Califica Ambientalmente el proyecto **“Regularización y Modificación Campus Universidad de los Andes y Clínica Universidad de los Andes”**

<NUM_RES>
Santiago
<FECHA_RESOLUCION>

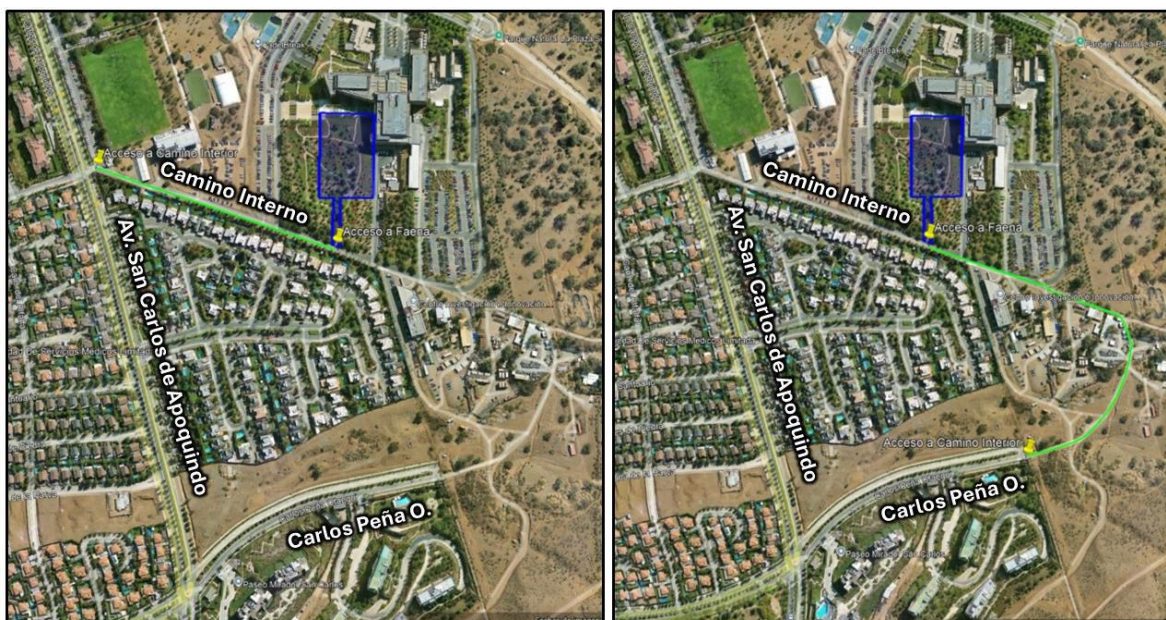
En la Adenda, el titular presentó ajustes al proyecto, donde, entre otros aspectos, se aclaran los accesos y salidas para los distintos edificios durante las fases de construcción y operación. En particular, es los vehículos asociados a la Clínica, durante su etapa de operación, realizarán su acceso por Av. La Plaza.

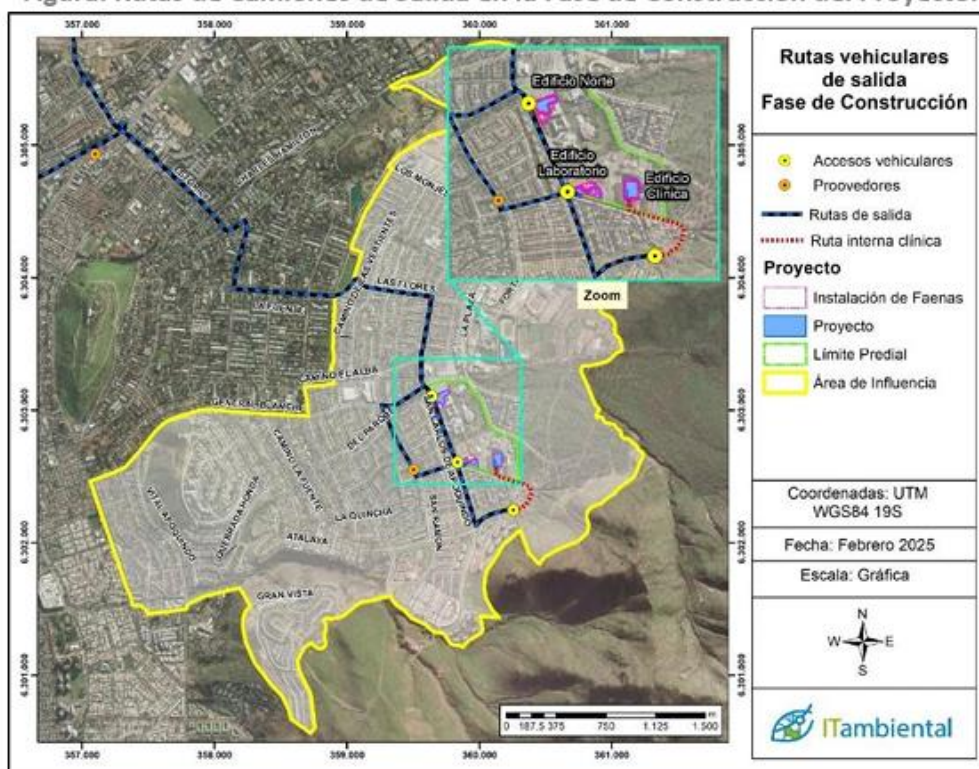
Fuente: Estudio del Sistema de Movilidad Local del Anexo N°3 de la Adenda.

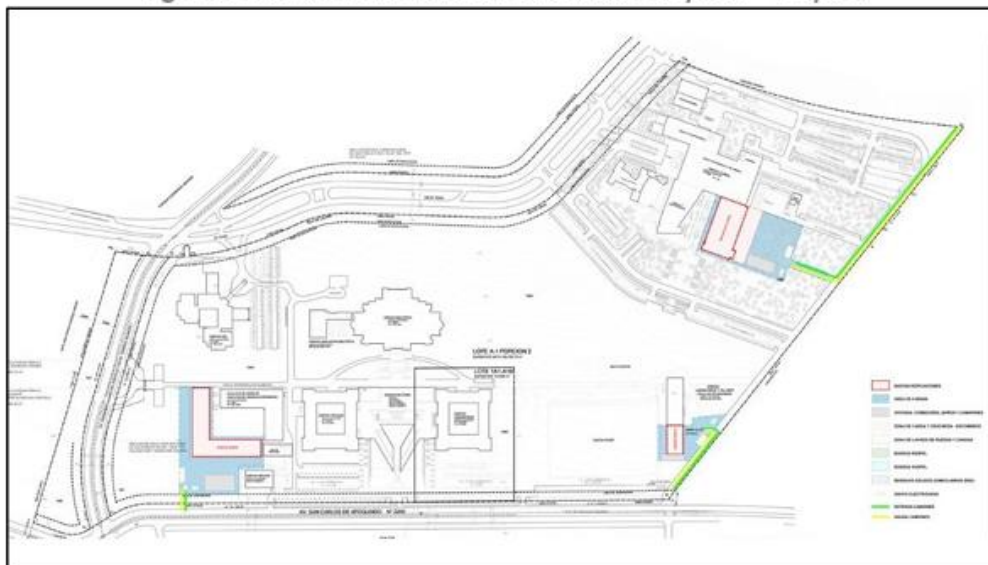
Fuente: Anexo 6 – Adenda Complementaria

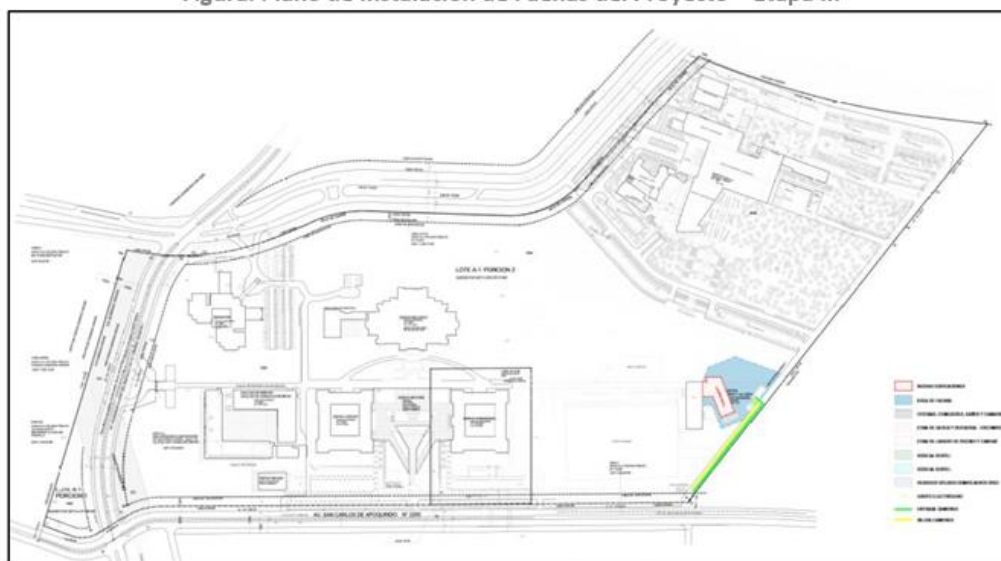
Fuente: Anexo 6 – Adenda Complementaria

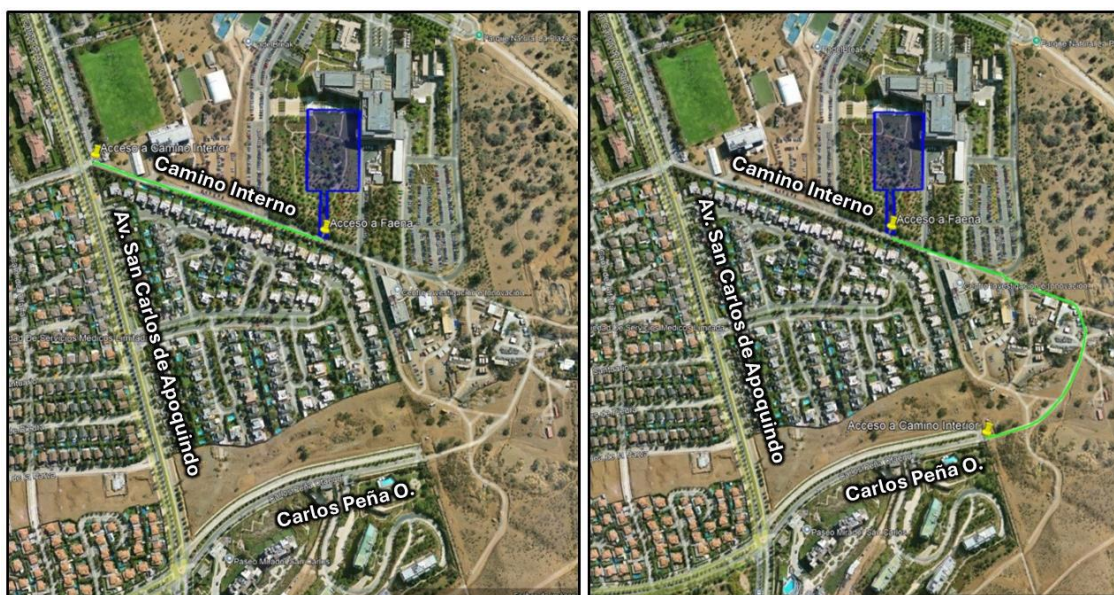
Al respecto, hacemos presente que, en las reuniones con el Titular en el marco del procedimiento de participación ciudadana, éste manifestó que en la Adenda realizará una modificación de proyecto donde se establecerá la entrada y salida de camiones por la calle Carlos Peña Otaegui de la obra Clínica.

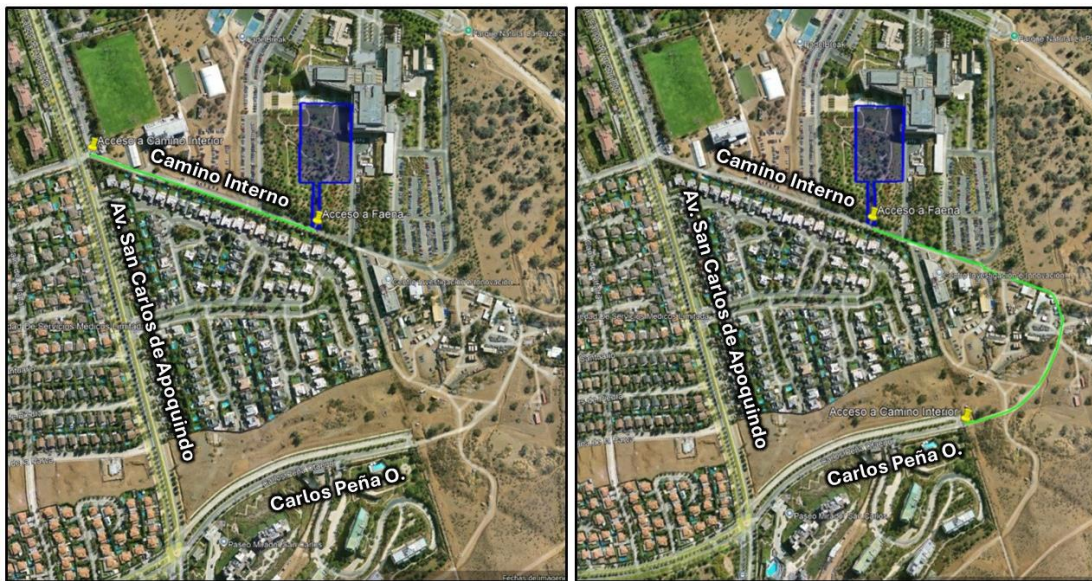
En la Adenda, el titular presentó ajustes al proyecto, donde, entre otros aspectos, se aclaran los accesos y salidas para los distintos edificios durante las fases de construcción y operación. En particular, es los vehículos asociados a la Clínica, durante su etapa de operación, realizarán su acceso por Av. La Plaza.

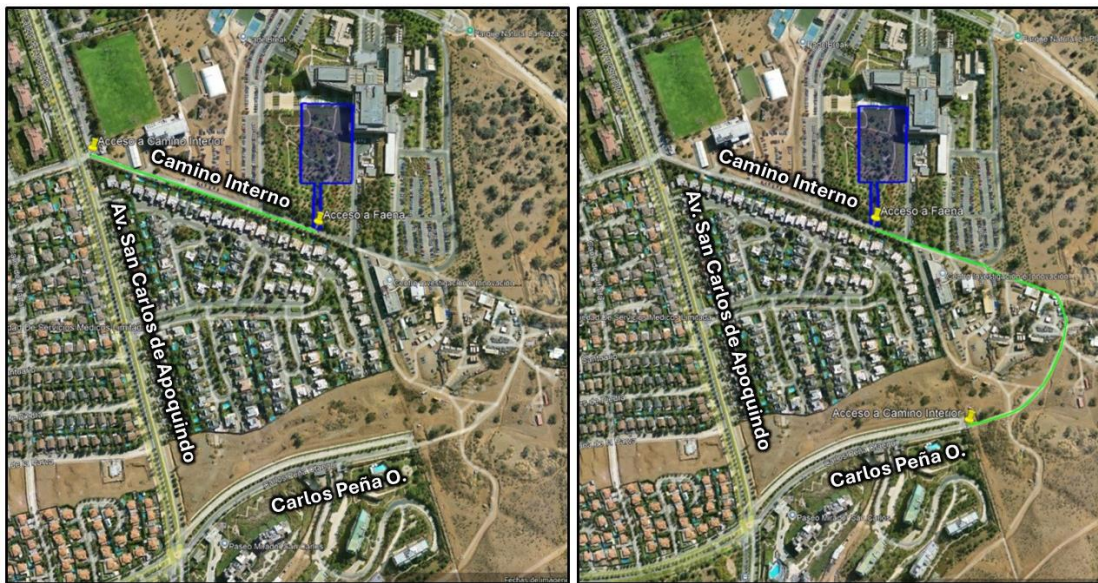
Fuente: Figura 74 Imagen referencial calle Diagonal Sur, con el diseño de cómo quedará posterior a la plantación de los árboles y a la ejecución del tramo final de la calle – Anexo 6 PAC – Adenda.

Para lo anterior, el titular presentó el Compromiso Ambiental Voluntario – Plantación de Árboles en Sectores aledaños a Condominio Vecino, el que tiene como objetivo Completar y aumentar la hilera de árboles aledaños al condominio de viviendas ubicadas al sur del Campus y Clínica, con motivo de favorecer el aspecto visual, de iluminación y privacidad. Más información en el Anexo 6 Ficha Resumen de la Adenda Complementaria. (https://seia.sea.gob.cl/archivos/2025/06/24/Anexo_N_6_Ficha_Resumen.pdf)

En la Adenda, el titular presentó ajustes al proyecto, donde, entre otros aspectos, se aclaran los accesos y salidas para los distintos edificios durante las fases de construcción y operación. En particular, es los vehículos asociados a la Clínica, durante su etapa de operación, realizarán su acceso por Av. La Plaza.

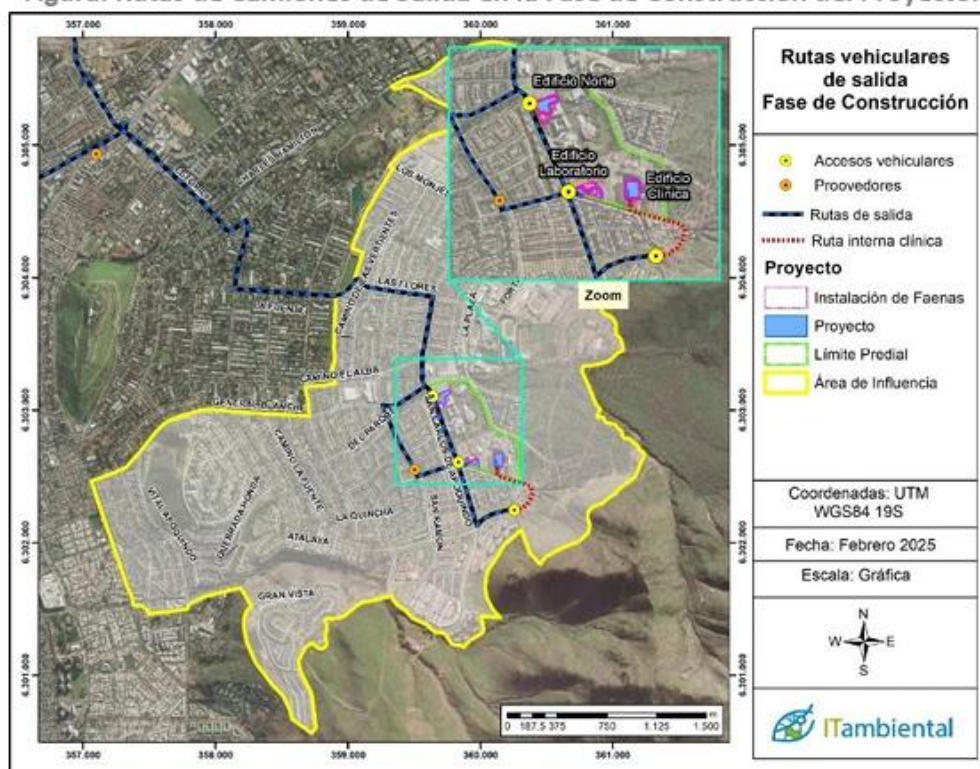
Fuente: Estudio del Sistema de Movilidad Local del Anexo N°3 de la Adenda.

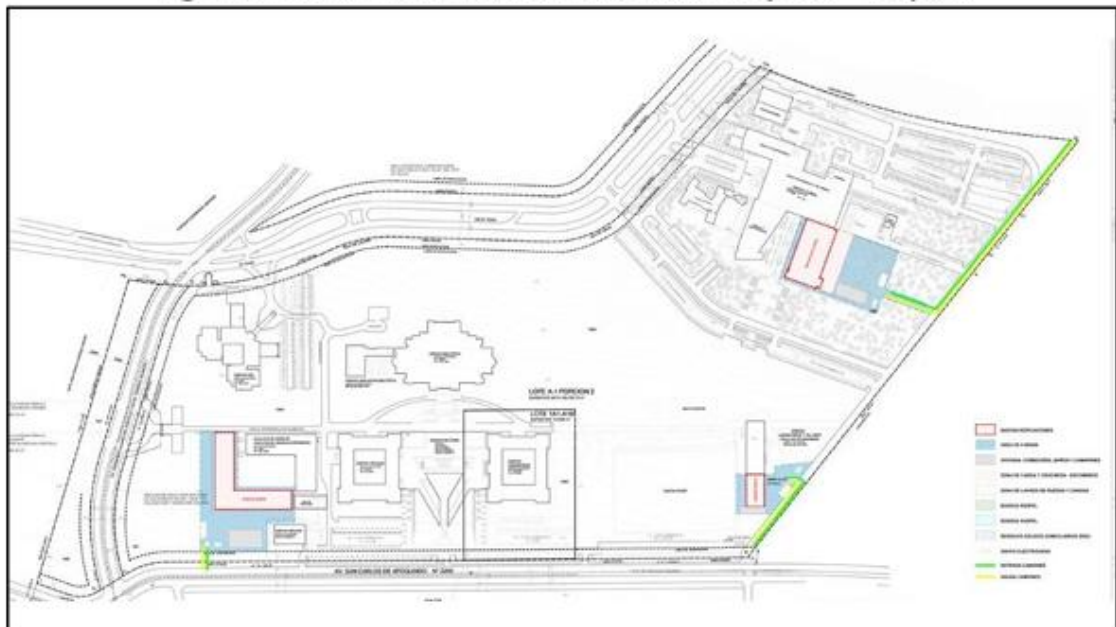
Fuente: Anexo 6 – Adenda Complementaria

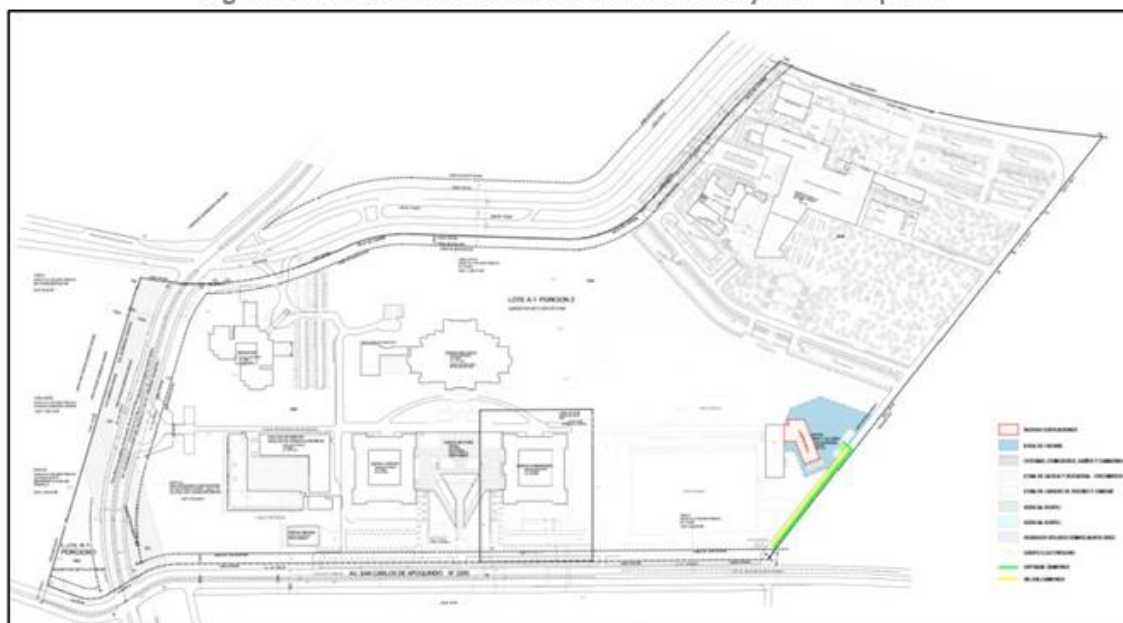
Fuente: Anexo 6 – Adenda Complementaria

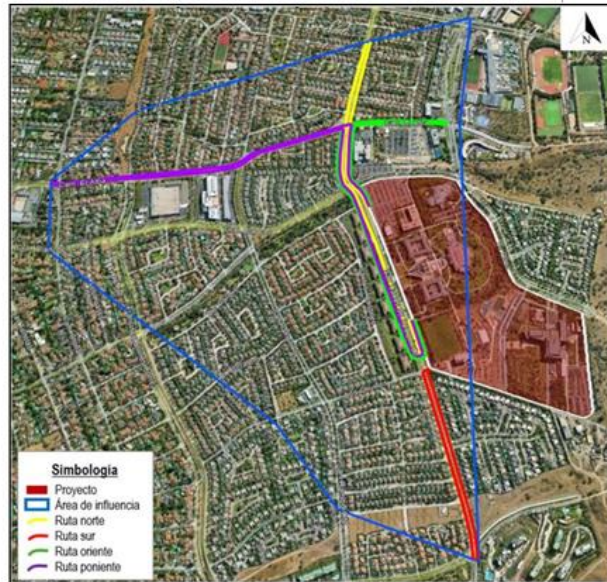
Fuente: Estudio del Sistema de Movilidad Local (SML) de la Adenda.

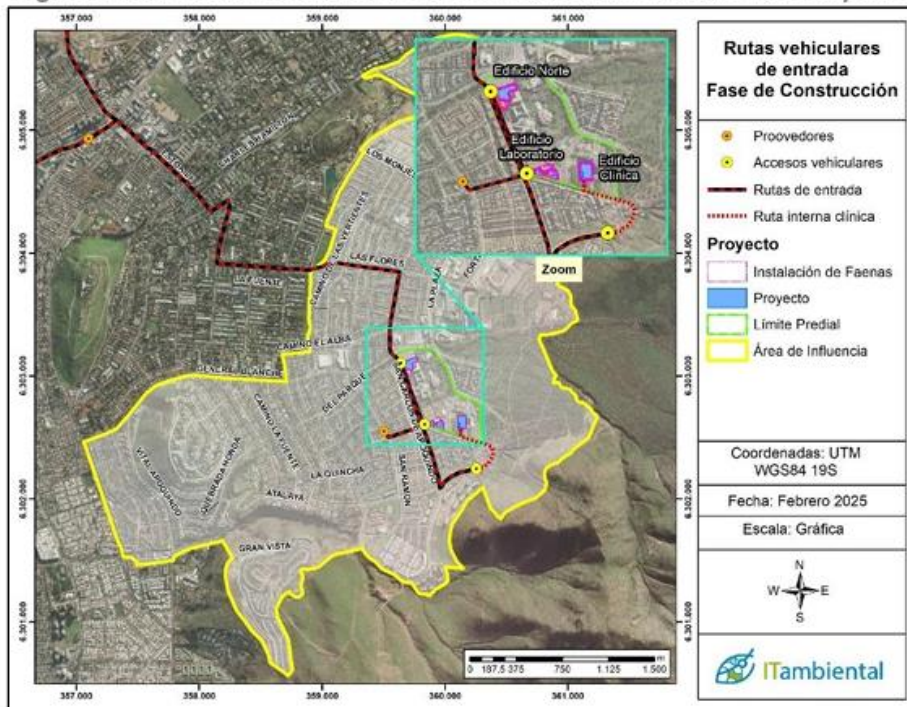
Fuente: Estudio del Sistema de Movilidad Local del Anexo N°3 de la Adenda.

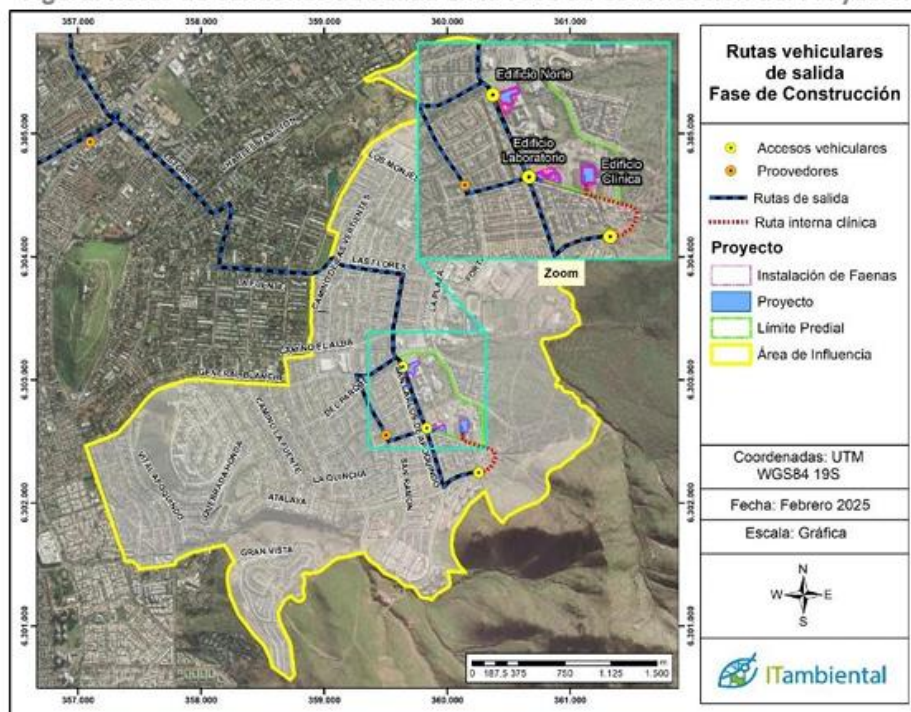
Fuente: Estudio del Sistema de Movilidad Local del Anexo N°3 de la Adenda.

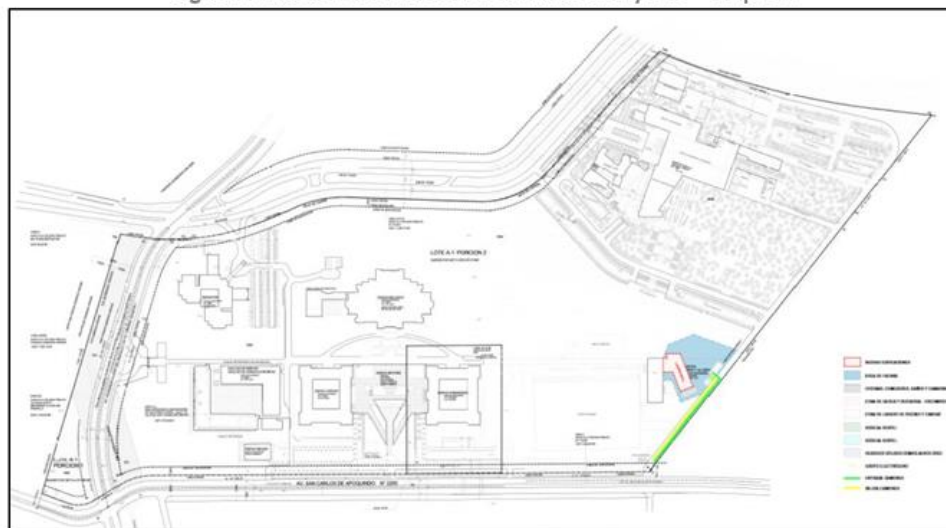
Fuente: Anexo 6 – Adenda Complementaria

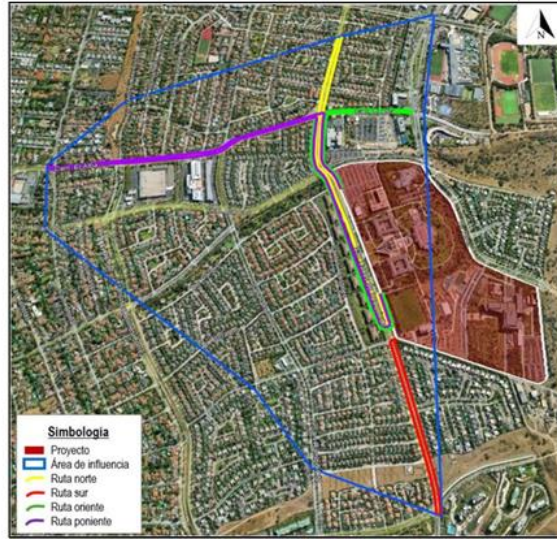
Fuente: Estudio del Sistema de Movilidad Local (SML) de la Adenda.

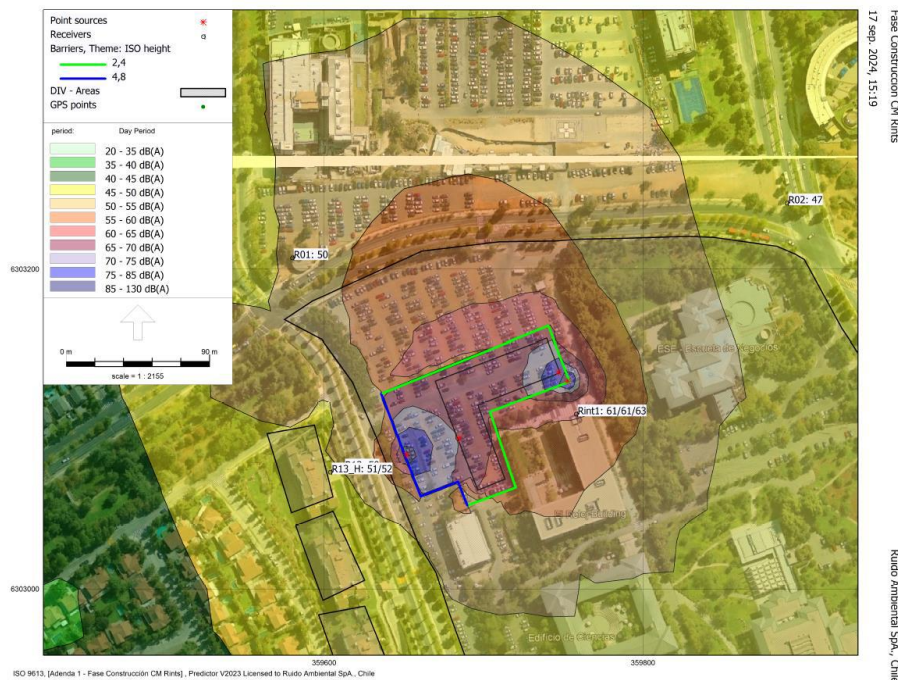
Fuente: Figura 26. Ubicación y altura de barreras acústicas2, R13 y Rint1 - fase de construcción. – Anexo 6 PAC – Adenda

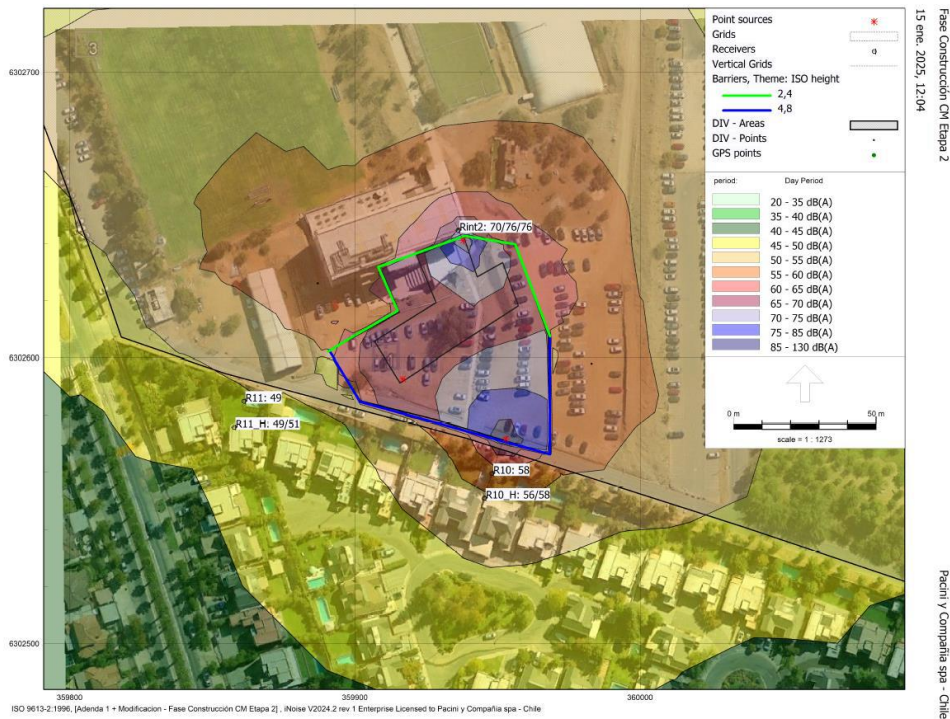
Fuente: Figura 27. Ubicación y altura de barreras acústicas para R09 y Rint3 – Etapa 1 - fase de construcción. – Anexo 6 PAC – Adenda
